東通原子力発電所敷地内断層の活動性等の評価に係る追加地質調査報告書の概要

東通原子力発電所敷地内断層の活動性等の評価に係る追加地質調査結果(要旨)

形態の似ている変状の例

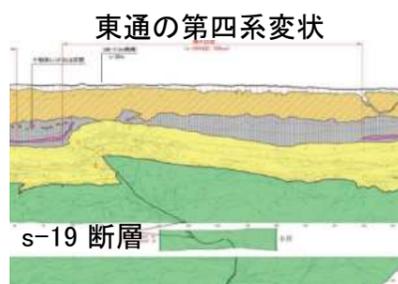
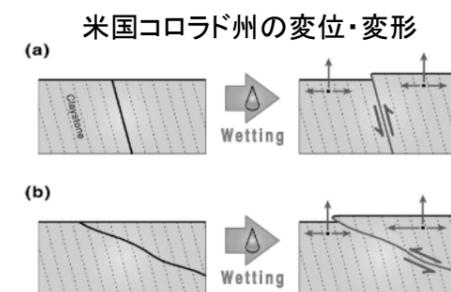
有識者会合の評価	判断の視点	<ul style="list-style-type: none"> <li>• 第四系に認められる変状の主な成因を膨潤とすることは、トレンチ法面等の膨張の様子が確認されないこと、水位上昇に伴う痕跡等が確認されないこと等から合理的ではない。</li> </ul>		
	評価	<ul style="list-style-type: none"> <li>• 第四系に認められる変状の主な成因が、粘土鉱物を含む基盤岩や断層内物質が、水分を含み膨張した「膨潤」であるとの主張は合理的ではない。</li> </ul>		
追加地質調査	調査内容	<ul style="list-style-type: none"> <li>• 理化学分析</li> <li>• 物理試験</li> <li>• 体積変化算定手法</li> </ul>	<ul style="list-style-type: none"> <li>• 数値解析</li> </ul>	<ul style="list-style-type: none"> <li>• 類似事例(米国コロラド州)の調査</li> </ul>
	調査結果	<p>《調査結果1》</p> <ul style="list-style-type: none"> <li>• 岩盤劣化部には、粘土鉱物が多く含まれる。</li> <li>• 粘土鉱物の吸水膨張と、岩盤の風化に伴う膨張が関与し、岩盤劣化部が体積膨張を起こす。</li> </ul>	<p>《調査結果2》</p> <ul style="list-style-type: none"> <li>• 理化学分析等で求めた膨張比を用いて、岩盤の体積膨張現象が再現。</li> </ul>	<p>《調査結果3》</p> <ul style="list-style-type: none"> <li>• 粘土鉱物を含んだ岩盤が体積膨張することについて、東通と酷似。</li> </ul>
	評価	<ul style="list-style-type: none"> <li>• 第四系の変状の成因は、岩盤劣化部の体積膨張によるものであり、他の成因の可能性を考慮しても、最も合理性あり。</li> </ul>

米国コロラド州の変位・変形の現象は、東通の第四系変状と形態的に酷似しており、成因も粘土鉱物を含んだ岩盤が体積膨張することによる。
